SECURITE DES BIEN ET DES PERSONNES				
	COMPTE RENDU	Réunion EHLIAS : mise en sécurité FONTENOY			
	Version n° 1 du 27/06/2018	Appliqué le : (cellule GED)	A réviser le : JJ/MM/AAAA	page(s) : 1/7	Référence
Procédure de rattachement

Compte rendu de la réunion du 11/12/2020

La réunion débute par une présentation des travaux pour la mise en sécurité du FONTENOY.

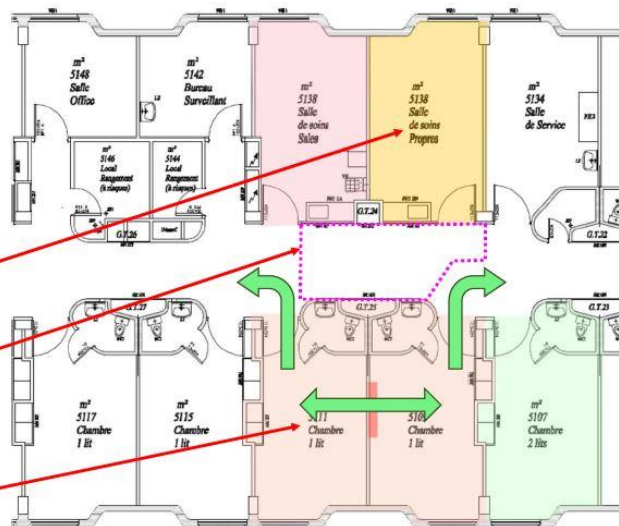
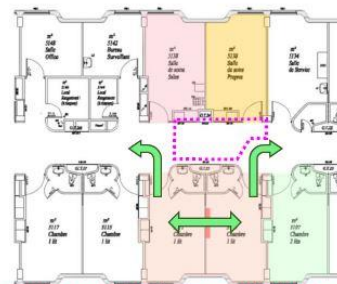
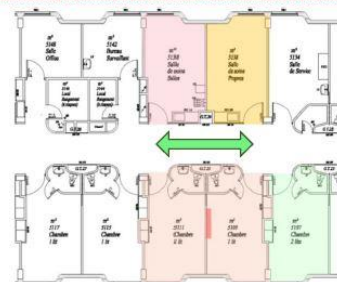
- Aménagement future salle « **préparation propre** » dont dépose cloison sur circulation et modification pour intégrer AF et déplacement porte
- **SAS amovible** dans la circulation lors des travaux de dépose / modification de cloisons : Respect des **Art. GN09, 10 & 13** sur le **maintien du niveau de sécurité**
- **Continuité de service** : Maintien circulation via l'**ouverture provisoire**

- **Continuité de service** : Maintien circulation via l'**ouverture provisoire** tandis que le **SAS amovible** permet la réalisation des travaux donnant sur la circulation dans des **conditions d'hygiène optimum**

- **Maintien du niveau de sécurité** suivant **Art. GN09, 10 & 13** : le **SAS amovible** dans la circulation lors des travaux de dépose / modification de cloisons : **En cas de sinistre, SAS déposable en cas d'évacuation**

- Le SAS devra être réalisé en **dur** (placo ou **bois**) et non en polyane avec une porte pleine de 110 de chaque côté. Si cela n'est pas possible prévoir une porte zippée au niveau du côté non pris par les ouvriers pour les trajets du quotidien.
